「令和5年度 草地畜産基盤整備事業 いわて北部地区 洋野団地 洋野町工区 哺育舎等新築工事」に係る質問への回答

平面図  
S=1/100

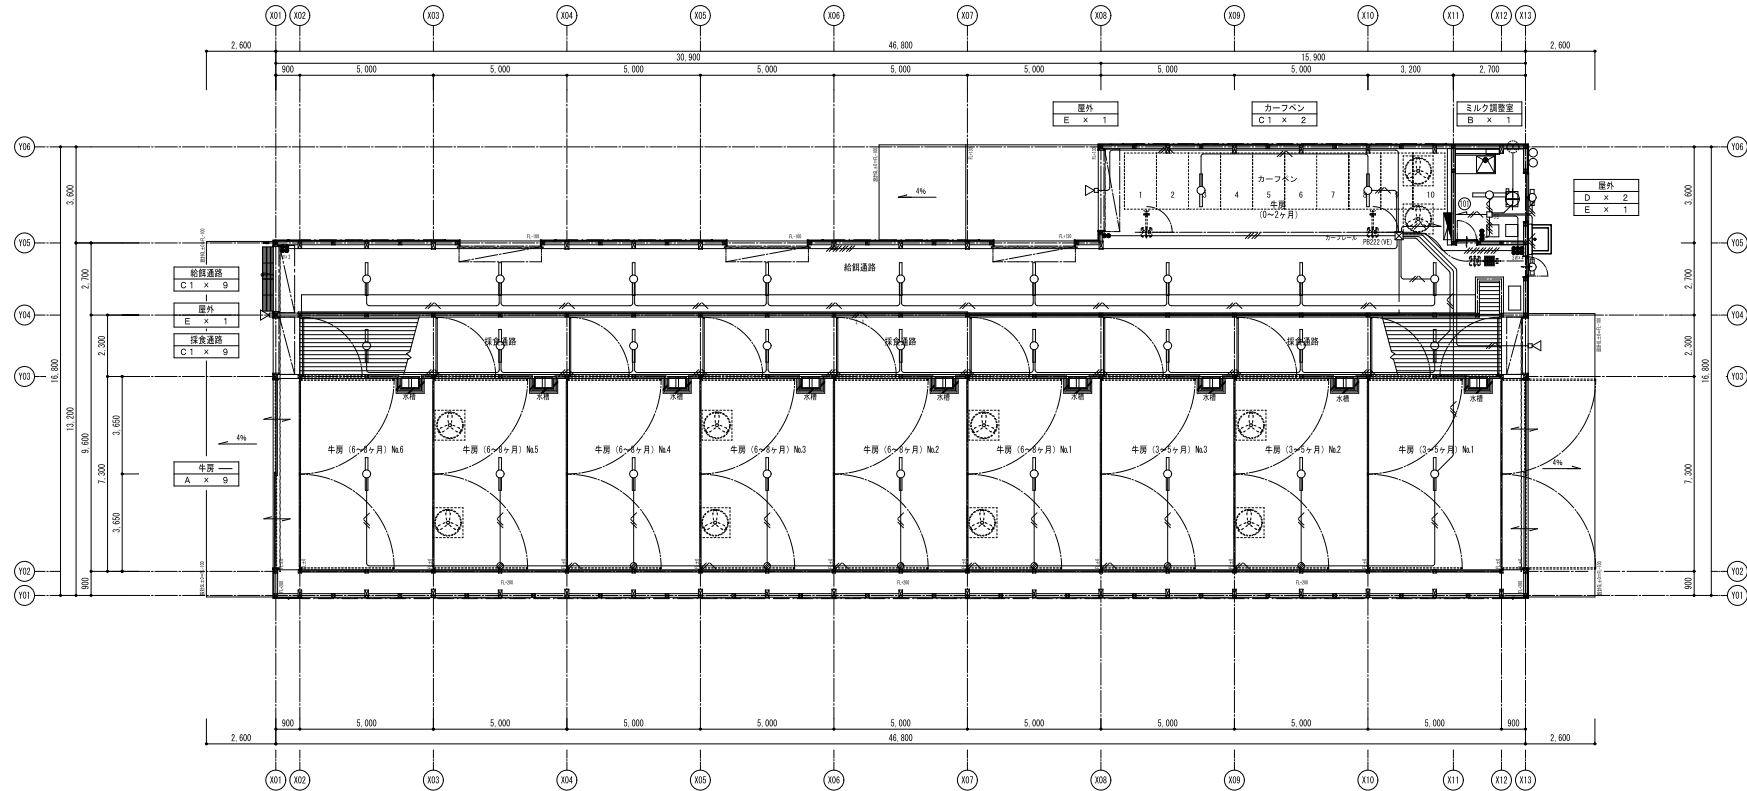
番号	内 容	回 答
1	<p>図面番号 A-01 土工事 2 発生土の処理は構内指定場所に敷き均しとなっています。</p> <p>工事内訳書 P24、P36 建設発生土運搬の摘要欄に 0.2 km以下とありますので敷地内と思われませんが、敷き均し項目がありません。敷き均し費の計上はどうすれば宜しいでしょうか。</p>	<p>設計書のとおり、運搬までの計上として下さい。</p>
2	<p>図面番号 A-08 仕上げ表 開口部</p> <p>一般部：巻き上げカーテン H：1,800（トリカルネット N-24 共）</p> <p>モニター部：巻き上げカーテン H：1,200（トリカルネット N-24 共）</p> <p>の仕上げ表になっていますが、設計内訳書に巻き上げカーテンの項目及び数量がありません。</p> <p>巻き上げカーテン工事は別途工事で宜しいでしょうか。</p>	<p>別途工事となります。</p>
3	<p>図面番号 A-16 水飲水槽詳細図</p> <p>ヒーター付き水槽及び水槽保護柵は別途工事で宜しいでしょうか。</p>	<p>別途工事となります。</p>
4	<p>図面番号 A-18 哺育舎：飼養柵詳細図</p> <p>スタンション、回転柵、固定柵等は別途工事で宜しいでしょうか。</p>	<p>別途工事となります。</p>
5	<p>内訳書 P32 哺育舎 建具 AW・1 取付 900×900 1 台ありますが設計図 A-09 取付場所がありません。</p> <p>並びに A-15 建具表に姿図がありませんので指示願います。</p>	<p>設計図 A-09 及び A-15 に図示してあります。</p>
6	<p>内訳書 P48・P49 名称：照明器具</p> <p>摘要に図示記号 A～Eがありますが、設計図に照明器具図示図面がないので指示願います。</p>	<p>別添の図面 E-05 に追記しましたので、ご確認下さい。</p>
